Keuringsverslag van een elektrische laagspanning- en zeer lage spanningsinstallatie

NIET CONFORM

Straatnaam	Eerste Meistraat
Huisnummer	65
Busnummer	
Postcode	2845
Gemeente	NIEL
Land	België

Controlebezoek van een oude huishoudelijke elektrische installatie van een wooneenheid bij verkoop op vraag van de verkoper volgens (KB 08/09/2019) - AREI Boek 1- 8.4.2. en 8.2.1. en 4.2.4.3.

Afbeelding schakel- en verdeelbord:

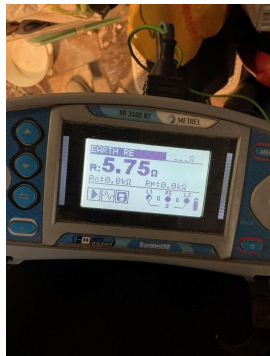
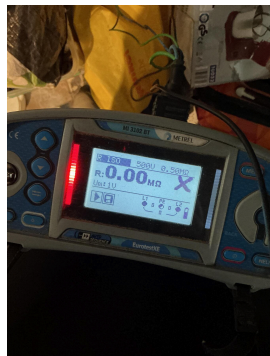
- I5.04 Verdeelbord is niet van klasse I of II. (Boek 1 Onderafdeling 5.3.5.1.A.)
- I5.05 Verdeelbord is niet voorzien van een achterwand. (Boek 1 Onderafdeling 5.3.5.1.A.)

- I5.06 De deur en/of afschermplaat van het schakelbord dient (terug)geplaatst te worden. Aanraking van onder spanning staande delen mogelijk. (Boek 1 Afdeling 5.1.4. en 5.3.5.1.A. en 4.2.2.3.)

- I5.10 De genaakbare, naakte onder spanning staande delen zijn onvoldoende afgeschermd. (Boek 1 Afdeling 5.1.4. en 4.2.2.3.)
- I5.14 De nominale spanning dient duidelijk vermeld te worden op een oordeelkundig gekozen plaats. (Boek 1 Onderafdeling 3.1.3.3.)

- I7.01 De smeltzekeringhouders of houders van kleine vermogensschakelaars met pennen met een sectie kleiner dan 10mm2 zijn niet voorzien van kalibreerelementen. (Boek 1 Onderafdeling 5.3.5.5.A.)
